con la presente si inviano le Osservazioni contro il Progetto di un impianto eolico codice procedura ID_VIP/ID_MATTIM: 1269 denominato "Pitigliano" ubicato nei comuni di Pitigliano (GR) e Sorano (GR) costituito da 20 (venti) aerogeneratori di potenza nominale 7,0 MW per un totale di 140,0 MW con relative opere connesse ed infrastrutture indispensabili.

“Progetto di un impianto eolico denominato “Pitigliano” ubicato nei comuni di Pitigliano (GR) e Sorano (GR) costituito da 20 (venti) aerogeneratori di potenza nominale 7,0 MW per un totale di 140,0 MW con relative opere connesse ed infrastrutture indispensabili”

TESTO DELLE OSSERVAZIONI

IMMAGINE n. 7 Mappa della intervisibilità degli impianti eolici elaborata dall'Associazione nazionale Amici della Terra. La mappa non è aggiornata comunque rende molto bene dell'enorme impatto visivo creato dal cumulo degli impianti.

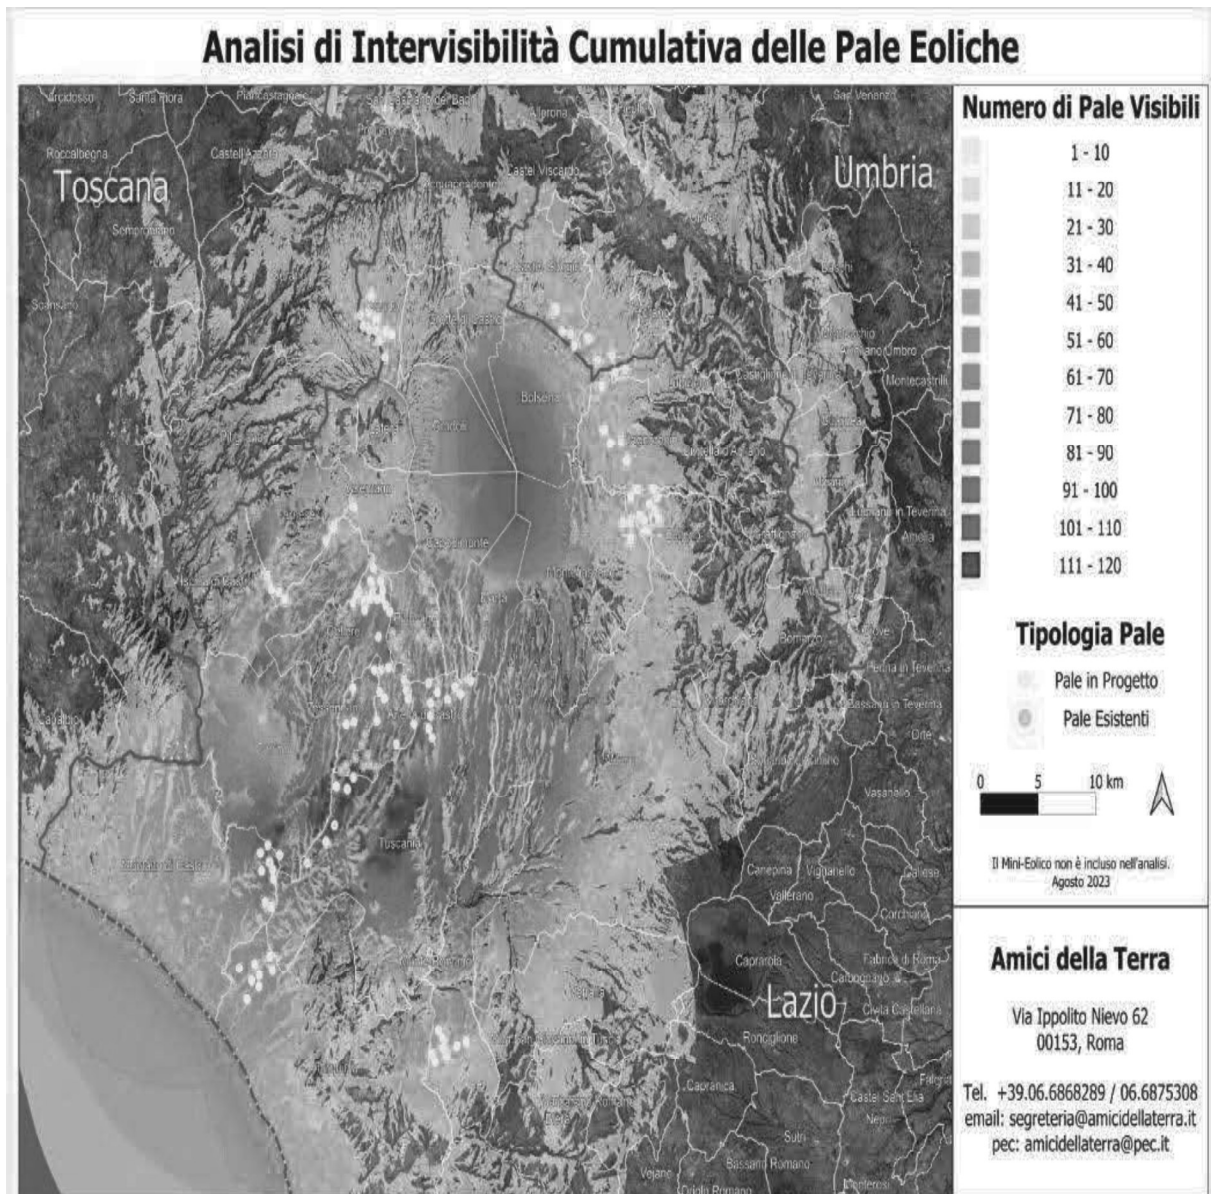
Se agli impianti eolici rappresentati qui sopra che non comprendono sia l'impianto eolico Pitigliano e le altre 14 pale del progetto eolico in verifica amministrativa sempre nel territorio di Pitigliano si aggiungono i migliaia di ettari (7000 fin'ora) di territorio occupato dagli impianti fotovoltaici e agrivoltaici e dalle altre tipologie appare chiaro il numero spropositato degli impianti FER nella bassa toscana e nella Tuscia.
